# 改善箇所説明図

## 改善措置の内容

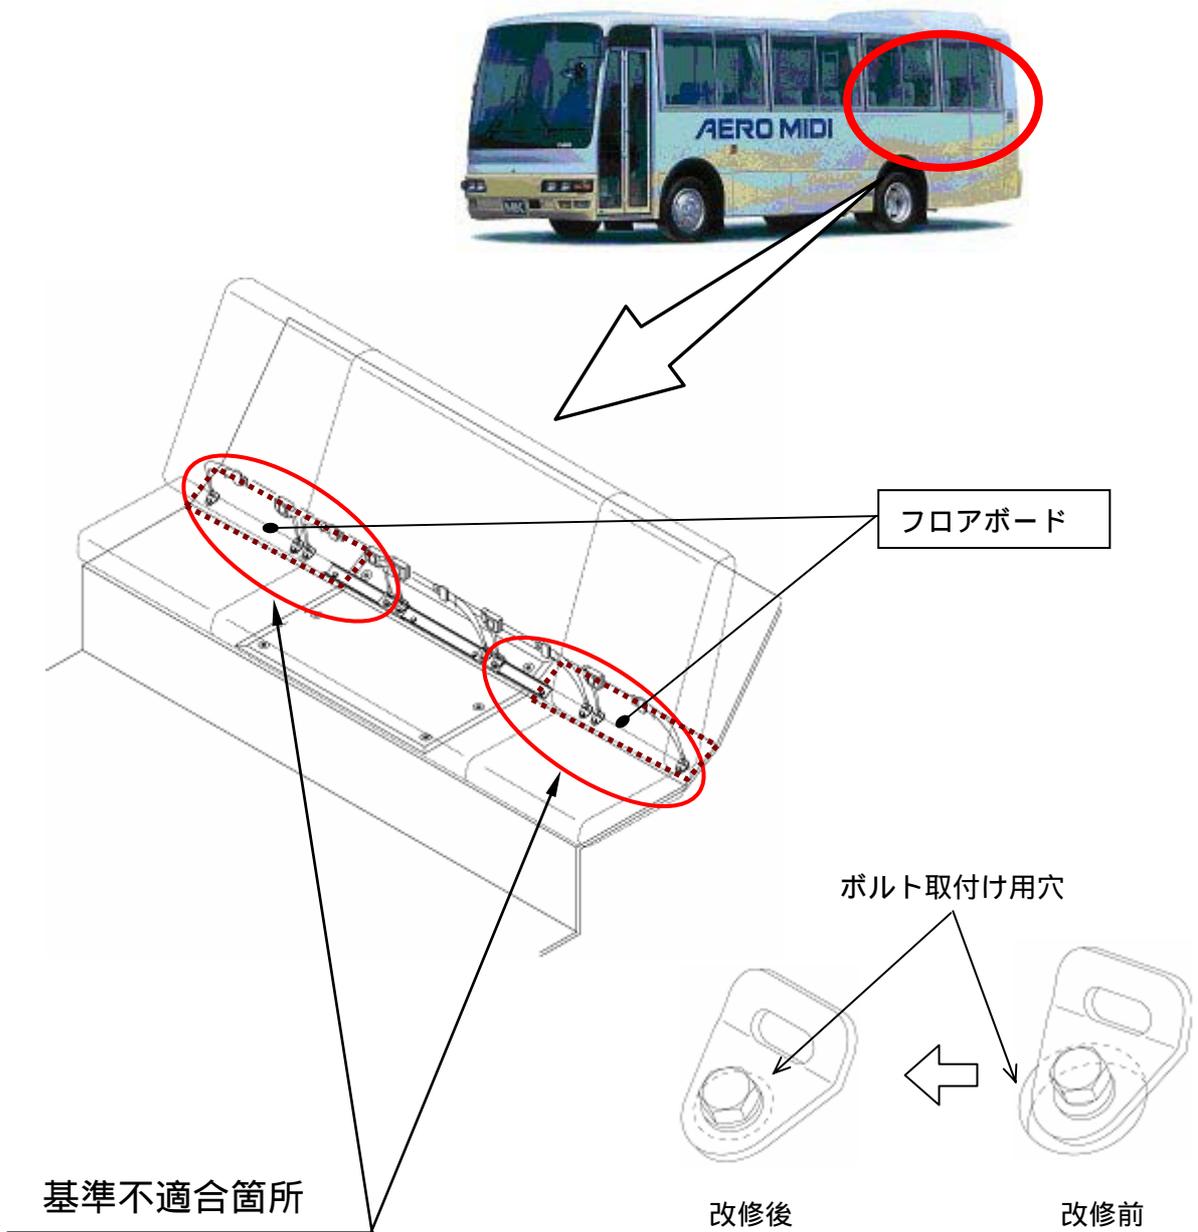
最後部座席のシートベルトの金具を固定するフロアボードの穴径が不適切なため、金具が傾いた状態で無理に取付られているため、そのままの状態で使用を続けると、当該ボルトが緩み、最悪の場合、衝突時等の際に乗客が前方に移動することを防止できなくなるおそれがある。

全車両、当該フロアボードを対策品に交換する。

注：□ は交換部品を示す。
